**FORMATO EIA-FEA-007**

**INFORME TÉCNICO DE INSPECCIÓN AL SITIO DE DESARROLLO DEL PROYECTO**

<b>Proyecto:</b>	Estudio, Diseño y Construcción del Centro de Combate Sion Cohen, Ubicado en el Corregimiento de Chitré, Distrito de Chitré, Provincia de Herrera, Urbanización Cantarrana, Calle Melitón Martin.		
<b>Categoría:</b>	I		
<b>Promotor:</b>	Instituto Panameño de Deportes (PANDEPORTES).		
<b>Representante Legal:</b>	Héctor Hugo Brands Córdoba.		
<b>Ubicación:</b>	Corregimiento de Chitré (Cabecera), Distrito de Chitré, provincia de Herrera.		
<b>Expediente No.:</b>	DRHE-I-F-07-2022		
<b>Fecha de la inspección:</b>	23 de Marzo de 2022		
<b>Fecha del Informe:</b>	24 de Marzo de 2022		
<b>Participantes:</b>	<b>Nombre</b>	<b>Cargo</b>	<b>Institución</b>
	Yuria Benítez	Sección de Evaluación de Impacto Ambiental	MiAmbiente - Herrera
	Francisco Cortés	Sección de Evaluación de Impacto Ambiental	MiAmbiente - Herrera
	Noris Díaz	Arquitecta	Por parte de la empresa Contratista del proyecto.

**Fig. No. 5:** Cámara de inspección (C.I.) del sistema sanitario del IDAAN, a lo interno del inmueble.

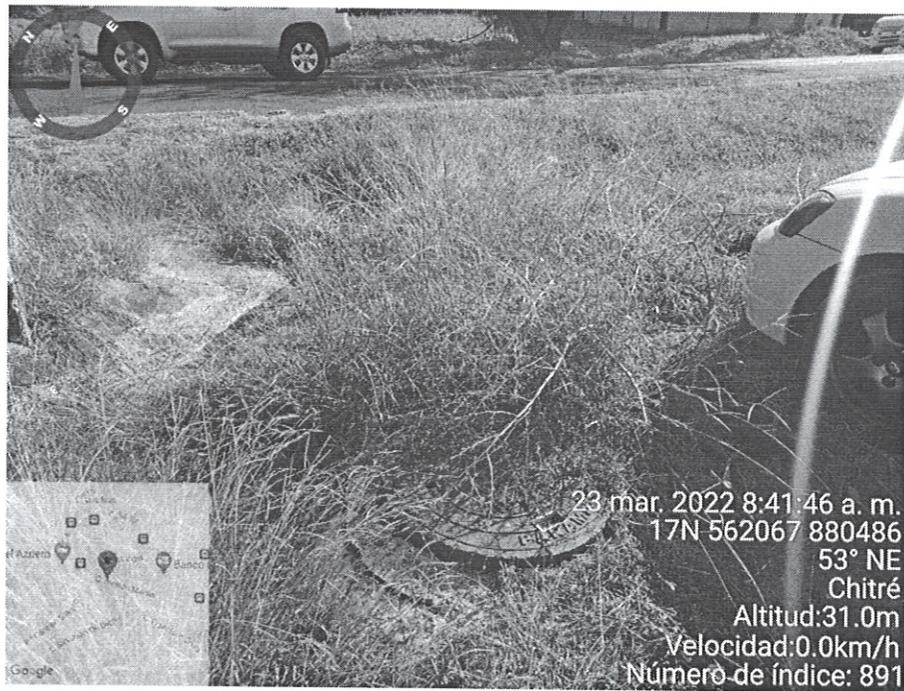
- En inspección se observó que se mantienen a lo interno del inmueble, una cámara de inspección del sistema de sanitario del IDAAN (C.I.), sin embargo, no se incluyó como parte del Estudio de Impacto Ambiental, la certificación del IDAAN de interconexión del proyecto al sistema sanitario y si la construcción del mismo, no genera afectación a la estructura pública del sistema sanitario del distrito de Chitré.

**Fig. No. 6:** Convergencia de aguas pluviales en el sistema público de la Calle Melitón Martín (tuberías transversales y laterales a la vía). Se percibió malos olores provenientes de aguas residuales.

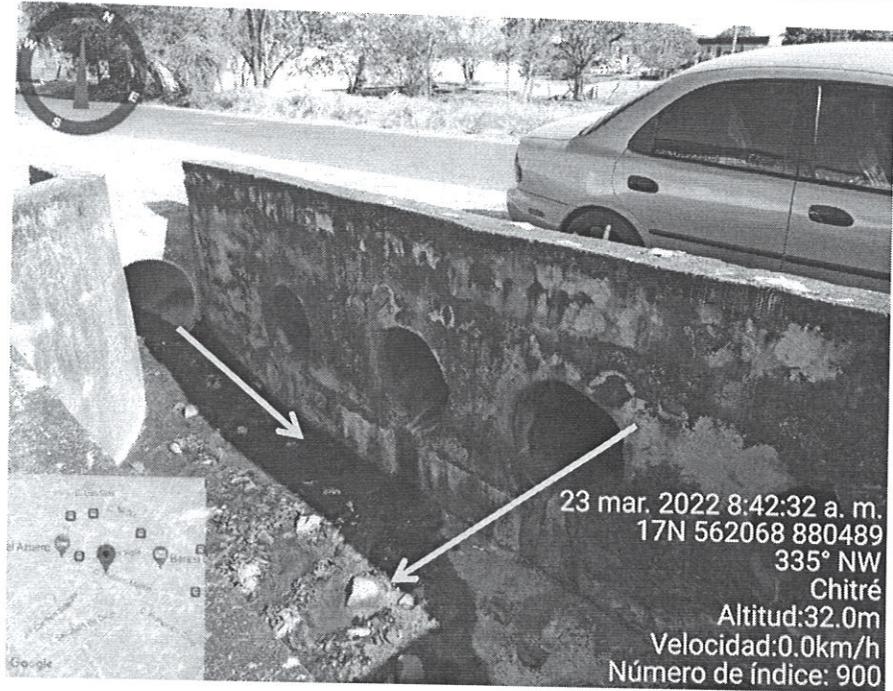
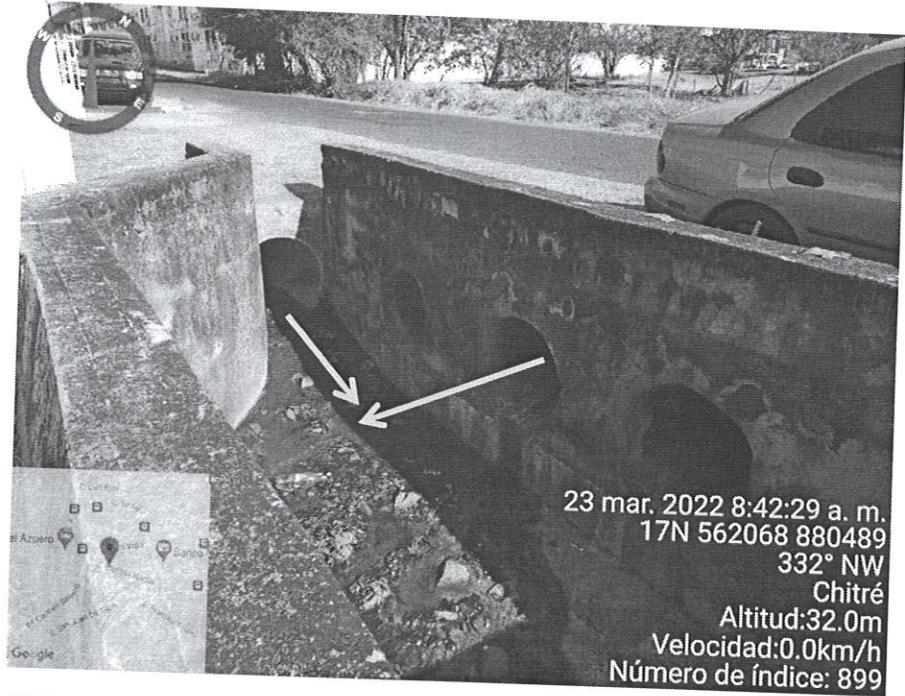
- En referencia al manejo de las aguas pluviales de la zona, las cuales convergen en la parte frontal del terreno a desarrollar, en la servidumbre de la Calle Melitón Martín, es importante indicar, que el Estudio de Impacto Ambiental no detalla el manejo o canalización de las aguas pluviales del proyecto, cuyos diseños hayan sido debidamente aprobados por las autoridades competentes, con la finalidad de que las mismas no afecten el sistema público existente.

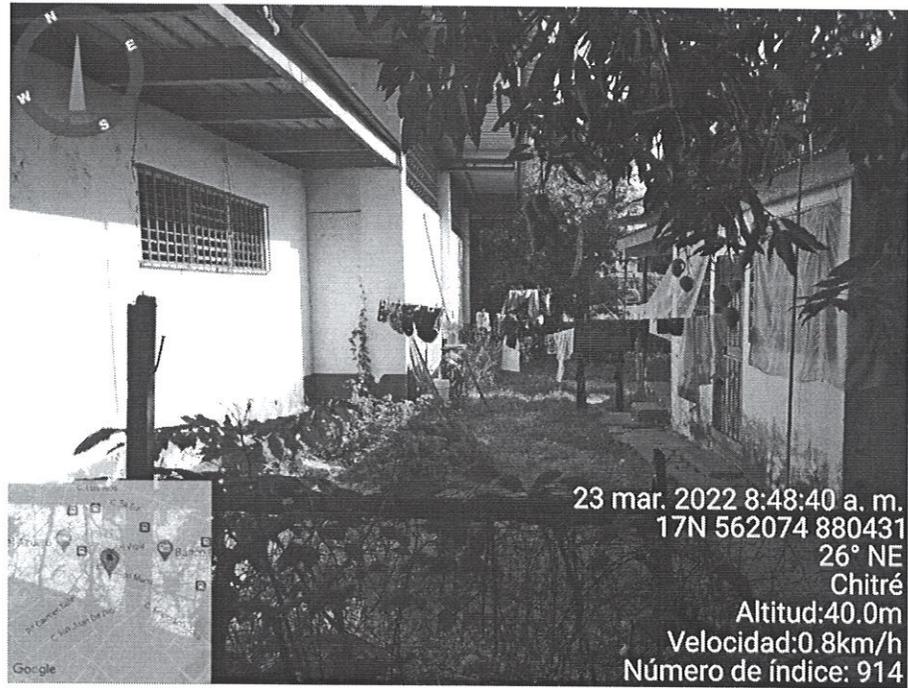
**Fig. No. 7:** Se observa colindancia Este, en el cual se evidenció que parte de la propiedad de PANDEPORTES es utilizada por el colindante como tendedero de ropa. La arquitecta Noris Díaz indicó que el tema ya fue concertado con el vecino, y que el mismo está anuente a que está utilizando un terreno que no es de su propiedad.
